REGULAÇÃO RELATÓRIO TÉCNICO DE FISCALIZAÇÃO N. 754/2025 – RTF

**Fiscalização nos Sistema de
Abastecimento de Água e Sistema de
Esgotamento Sanitário de Campo Bom/RS.**

TERMO DE NÃO CONFORMIDADE (TNC)

TNC N.: 754/2025

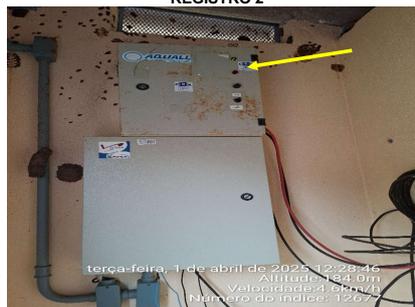
NC	CÓDIGO DA NC	UNIDADE	CAPTAÇÃO SUBTERRÂNEA - Poço Bonamigo
7	A2.8	CONSTATAÇÃO	Ausência de evidência de registro de manutenção preventiva no equipamento gerador de hipoclorito de sódio em operação no local.
GRUPO	PRAZO	NÃO CONFORMIDADE	Falta de conservação e manutenção preventiva de unidade.
2	365 dias	OBSERVAÇÃO	-

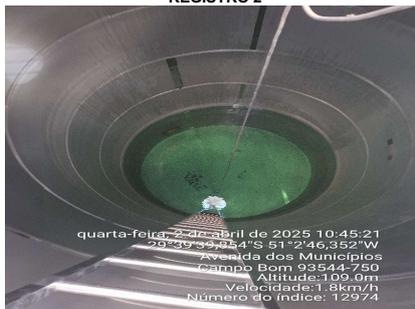
NC	CÓDIGO DA NC	UNIDADE	RESERVATÓRIO - R 22A
50	-	CONSTATAÇÃO	No momento da fiscalização, verificou-se existência de água em coloração verde e existência de sedimento no fundo do reservatório.
GRUPO	PRAZO	NÃO CONFORMIDADE	Falta de conservação e manutenção preventiva de unidade.
2	30 dias	OBSERVAÇÃO	-

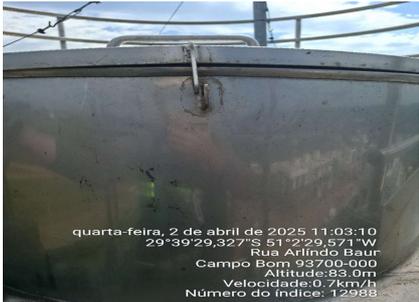
NC	CÓDIGO DA NC	UNIDADE	RESERVATÓRIO - R 21A
91	A5.5	CONSTATAÇÃO	Ausência de travamento adequado na tampa de inspeção no topo do reservatório.
GRUPO	PRAZO	NÃO CONFORMIDADE	Ausência de abertura de inspeção fechada com tampa inteiriça dotada de dispositivo e travamento.
2	180 dias	OBSERVAÇÃO

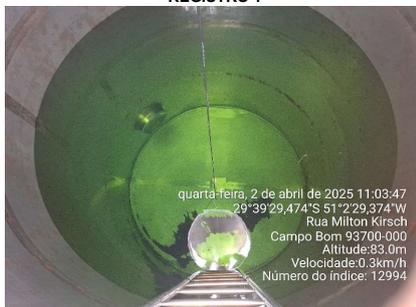
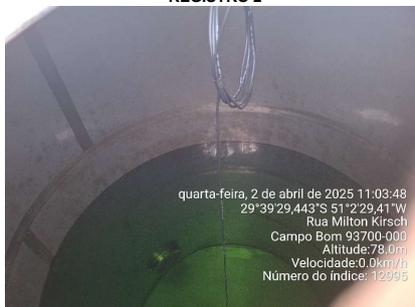
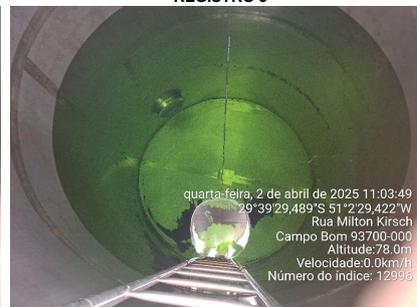
NC	CÓDIGO DA NC	UNIDADE	RESERVATÓRIO - R-21A
96	-	CONSTATAÇÃO	No momento da fiscalização, verificou-se existência de água em coloração verde e existência de sedimento no fundo do reservatório.
GRUPO	PRAZO	NÃO CONFORMIDADE	Falta de conservação e manutenção preventiva de unidade.
2	30 dias	OBSERVAÇÃO	-
